# 安全パトロール

巡視日：2024年2月15日(木)

現場名：比嘉直樹 様 二世帯住宅兼貸住宅

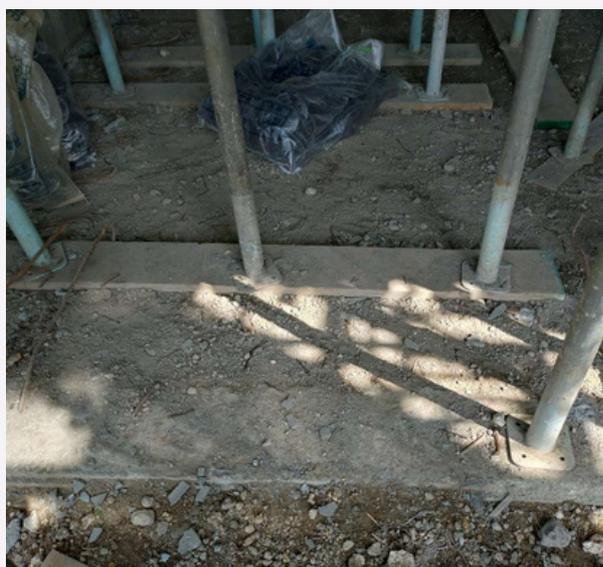
- 労災関係成立票、緊急時連絡先、作業主任者、現地KY活動が未実施・表示なし
- 第三者の立入禁止措置なし
- 週間工程表の更新なし

- 建物周辺部に釘の散乱
- 仮設トイレの清掃が必要
- 産業廃棄物の分別がされていない

- 歩道へ資材等のはみ出しあり
- 足場ネットを躯体天端まで延長が必要
- 仮設トイレの清掃要

現場名：松田さくら様 事務所新築工事

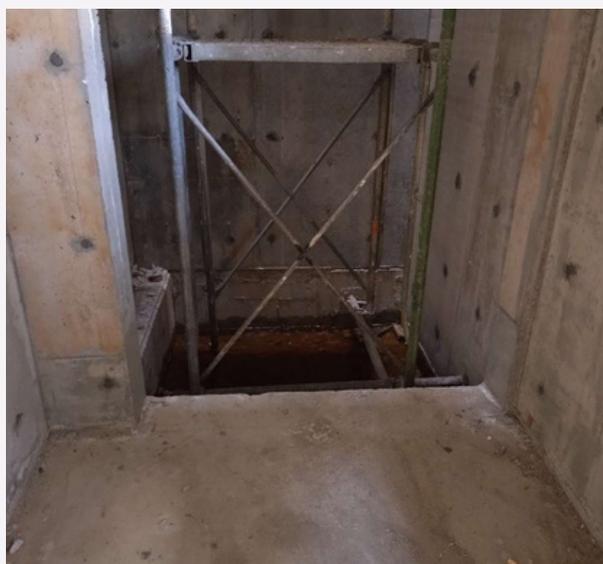
- 管理体制について
  - 社旗、安全旗の未掲揚
  - 危険物(燃料携帯缶)が未管理
- 整理整頓について
  - 建物周辺部及び、建物内部への釘、タバコ、空き缶、ペットボトルのゴミ等が散乱している
  - 加工クズの集塵対策が未実施
- 墜落転落について
  - EVシャフトの転落対策が未実施
  - ブレスの外れ、中棧の未設置あり
  - 足場シートのたわみ
  - 積載荷重表示なし
  - 足場の作業床の隙間が多い
- 車両系、機械工具について
  - 通信線が足場に接触している
- 近隣への配慮について
  - 前面道路にスロープがはみ出している
  - 側溝の養生がされていない

現場名：我那覇真・良子様 店舗兼二世帯住宅

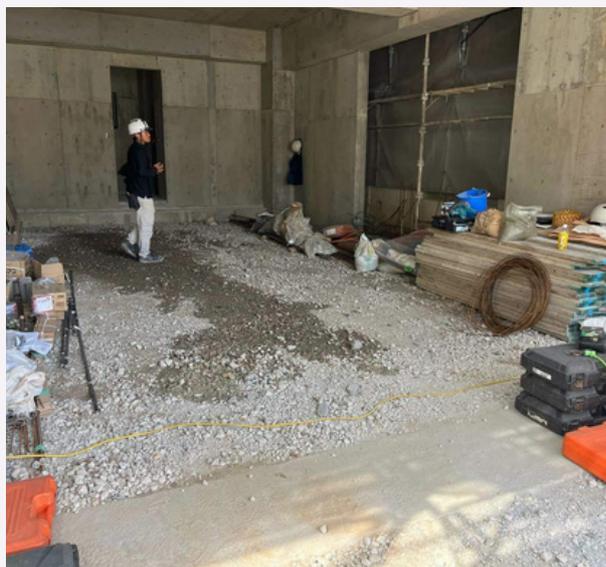
→ 足場の手摺り、筋交いの外れあり

現場名：屋嘉比盛人様 住宅兼共同住宅

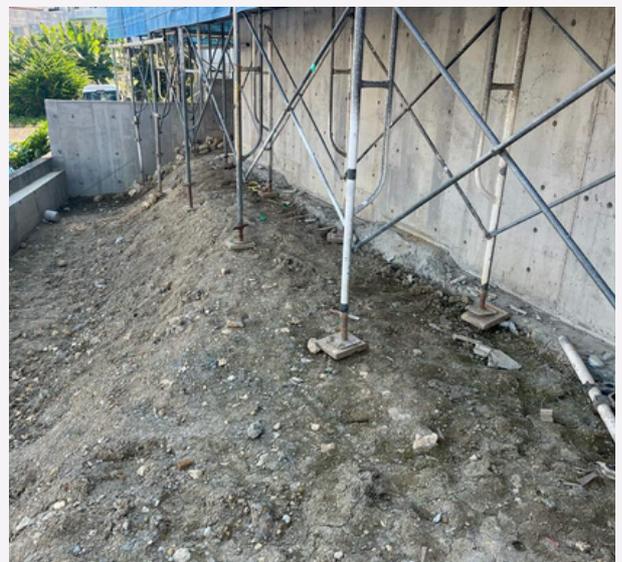
- 整理整頓について
  - 建物周辺部及び、建物内部の清掃要
- 墜落転落について
  - 足場の手摺り、筋交いの外れあり
  - 端末部の転落防止措置要
  - シートのたわみあり
  - 足場ジャッキの施工不良あり
- 崩壊倒壊について
  - 掘削面の安全勾配が不適切
  - 山留めが必要
  - 法面保護が必要
- 近隣への配慮について
  - 粉じん対策に一部不備あり
  - 側溝の養生が必要
